Mission régionale d'autorité environnementale
Grand Est

**Avis sur la mise en compatibilité n°1 du plan
local d'urbanisme (PLU) de la commune de Polisot (10),
emportée par déclaration de projet**

n°MRAe 2023AGE12

Figure 3 : extrait du plan de zonage suite à la mise en compatibilité du PLU – Source : dossier du pétitionnaire.

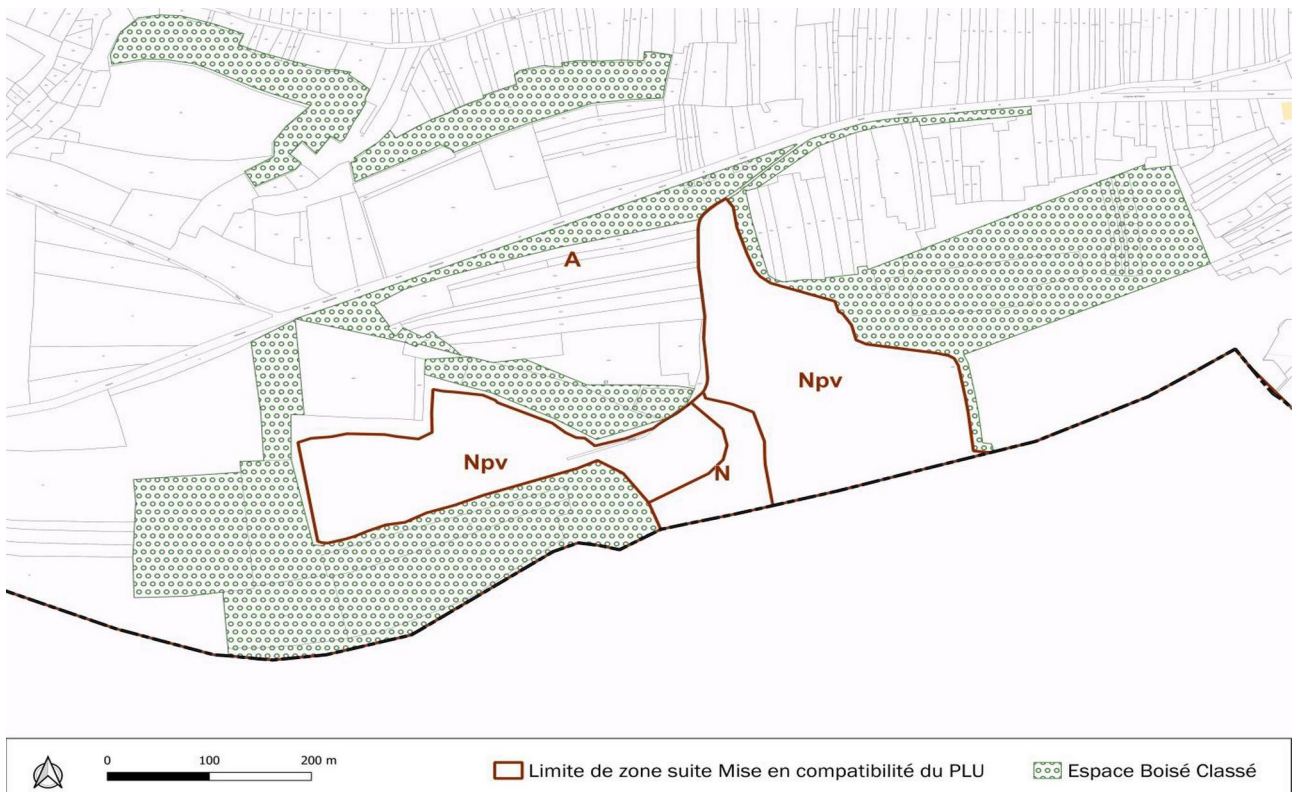
Aucun plan ne permet de visualiser précisément les espaces boisés classés supprimés et il n'est pas possible à l'Ae d'en mesurer les conséquences pour l'environnement.

La note de présentation de la MEC-PLU contient un plan « Proposition d'évolution du classement EBC prise en compte de la loi de 1927 ». La compréhension de ce plan est compliquée, il présente les espaces boisés classés conservés ou créés **mais pas ceux qui sont supprimés** et l'on constate par exemple, en se référant à la légende, que des espaces boisés classés actuels sont également en proposition de classement EBC.

Celui ci-dessous montre la nouvelle affectation des sols avec la création des secteurs en zone naturelle Npv dédié au parc photovoltaïque et celui en zone N au sud et à l'est de l'ancienne décharge, il montre également les espaces qui seront classés en Espaces Boisés Classés (EBC).

- **joindre au dossier un plan, correctement légendé présentant distinctement les espaces boisés classés conservés, créés ou supprimés et précisant les surfaces correspondantes ;**
- **justifier le cas échéant la suppression d'EBC réellement couverts par des arbres comme cela semble être le cas.**

Figure 5 : plan détaillé d’implantation du projet – Source : dossier du pétitionnaire.

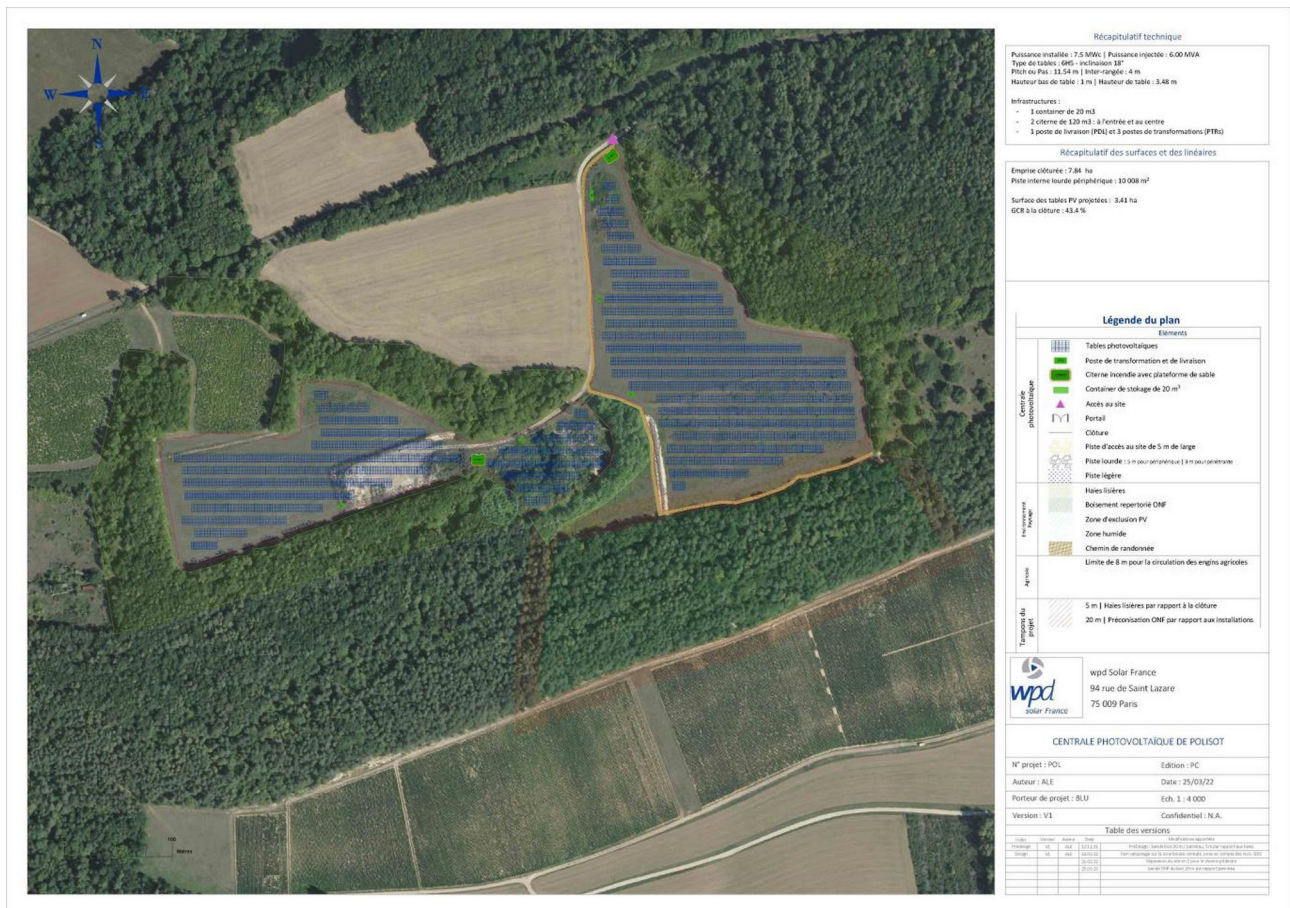
Avec les éléments présentés dont elle dispose, l'Ae ne peut apprécier la présence ou non des EBC sur le site du projet, ce qui remet en cause son interprétation des enjeux dudit projet.

Comme le montre la vue ci-dessus, le parc comporte 3 parties et dans sa partie centrale, des panneaux seront installés sur l’ancienne décharge sauvage qui a fait l’objet en 2021 d’une dépollution et d’un nivellement entraînant le défrichage d’environ 35 ares.

Figures 6 et 7 : Trame verte et bleue – Source : rapport de présentation.

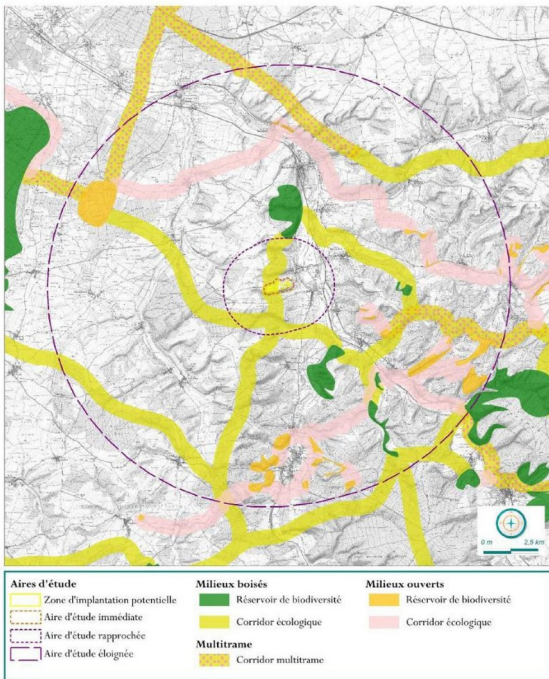
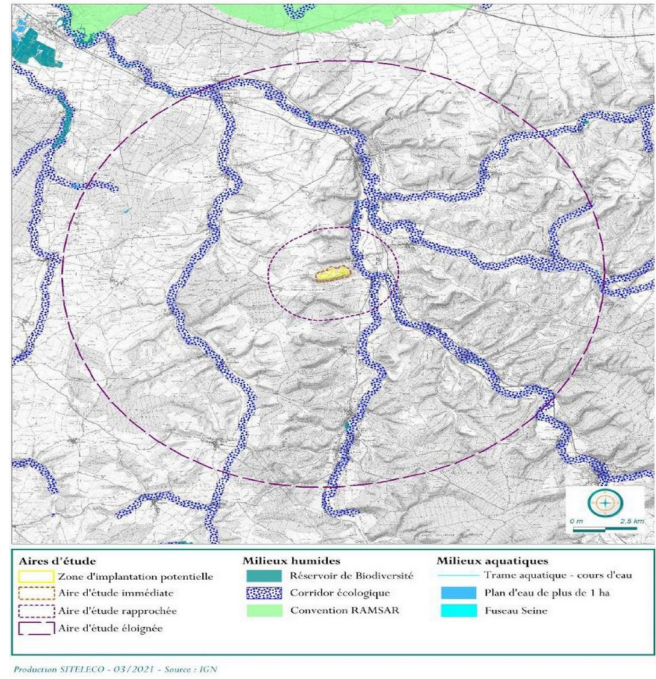
L'Ae observe par ailleurs que la règle n°8 du SRADDET prévoit la préservation et la restauration de la Trame verte et bleue (TVB). Or, le site du projet, au contraire, dégraderait la trame verte et bleue puisqu'il se situe au sein d'un corridor écologique des espaces boisés de cette TVB et est constitué de prairies et d'espaces boisés.

La zone d'implantation potentielle du projet (ZIP) est située sur un corridor écologique des milieux boisés. De même, un corridor aquatique voisine le site d'étude à l'est. Le dossier signale aussi la présence d'un réservoir de biodiversité à 2 km au nord de la ZIP. Malgré les efforts du pétitionnaire, l'Ae relève que le projet risque de constituer un obstacle au déplacement de la faune.

L'Ae recommande de présenter les dispositions qui seront prises pour préserver et protéger les corridors écologiques et celles qui le seront afin d'en mesurer l'efficacité.

L'Ae recommande de démontrer que les mesures prises par la mise en compatibilité du PLU (création d'espaces boisés classés (EBC) en dehors du site du projet pour compenser la suppression des EBC présents sur site) conduisent à une équivalence de fonctionnement écologique des sites concernés pour les chauves-souris.
